**Relatório de Fiscalização 161/2024**

RELATÓRIO DE FISCALIZAÇÃO TÉCNICA DE SISTEMAS DE ÁGUA DO MUNICÍPIO DE SUMARÉ

PRESTADOR: BRK SUMARÉ

Americana, agosto de 2024

Foto 1 - Não há pára-raios instalado no reservatório

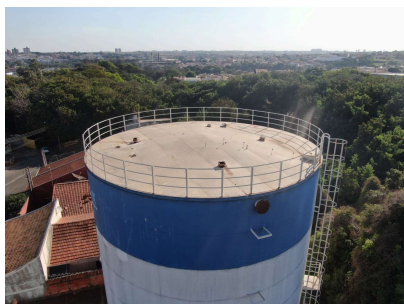
[RES-6.7] - Inexistência de para-raios em reservatórios elevados**Não Conforme****Fotos de [RES-6.7]**
